WSSz -NZP –603 / 23

Łódź, dnia 17.08 2023 r.

dotyczy: postępowania w trybie przetargu nieograniczonego o wartości równej lub przekraczającej progi unijne określone na podstawie art. 3 ustawy Pzp na dostawę sprzętu medycznego na potrzeby Oddziału Kardiologii w ramach realizacji projektu: "Zapewnienie kompleksowego świadczenia usług medycznych w zakresie układu krążenia – modernizacja oddziału kardiologii w WSSz im. dr Wł. Biegańskiego w Łodzi", sprawa ZP 28/23

Na podstawie art. 135 ustawy z dn. 11.09.2019r. Prawo zamówień publicznych (t.j. Dz. U. poz. 2022 poz. 1710 ze zm.) oraz w związku z pytaniami dotyczącymi przedmiotowego postępowania Zamawiający wyjaśnia, co następuje:

Pakiet 2.3 Wózek oddziałowy zabiegowy II - 2 szt.

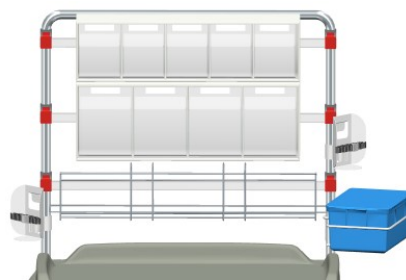
5. Poz.29, Poz.24 _ Prosimy Zamawiającego o dopuszczenie wózka, bez przestrzeni na akcesoria zintegrowanej w tylnej konstrukcji wózka, przeznaczeniem na pojemnik na odpady ostre lub butelkę z płynem dezynfekcyjnym, co wynika z innych rozwiązań konstrukcyjnych oferowanego wózka. Zamiast tego proponujemy uchwyt na pojemnik na odpady ostre lub butelkę z płynem dezynfekcyjnym z pasem zabezpieczającym wieszany na rurze wysięgniku nadstawki. Funkcjonalność oferowanego rozwiązania pozostaje zachowana.

Wyjaśnienie: Zgodnie z SWZ

Pakiet 2.3 Wózek oddziałowy zabiegowy II - 2 szt.

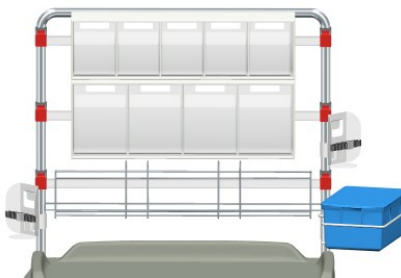
6. Poz.29 _ Prosimy Zamawiającego o dopuszczenie wózka, bez przestrzeni na akcesoria zintegrowanej w tylnej konstrukcji wózka, przeznaczeniem na pudełko z rękawiczkami, co wynika z innych rozwiązań konstrukcyjnych oferowanego wózka. Zamiast tego proponujemy potrójny uchwyt na rękawiczki (przeznaczony na 3 pudełka rękawiczek) w miejsce 2 sztuk uchwytów na pojemniki na rękawiczki – do montażu na szynie na akcesoria (pod 9 uchylnymi pojemnikami). Funkcjonalność oferowanego rozwiązania pozostaje zachowana.

Wyjaśnienie: Zgodnie z SWZ
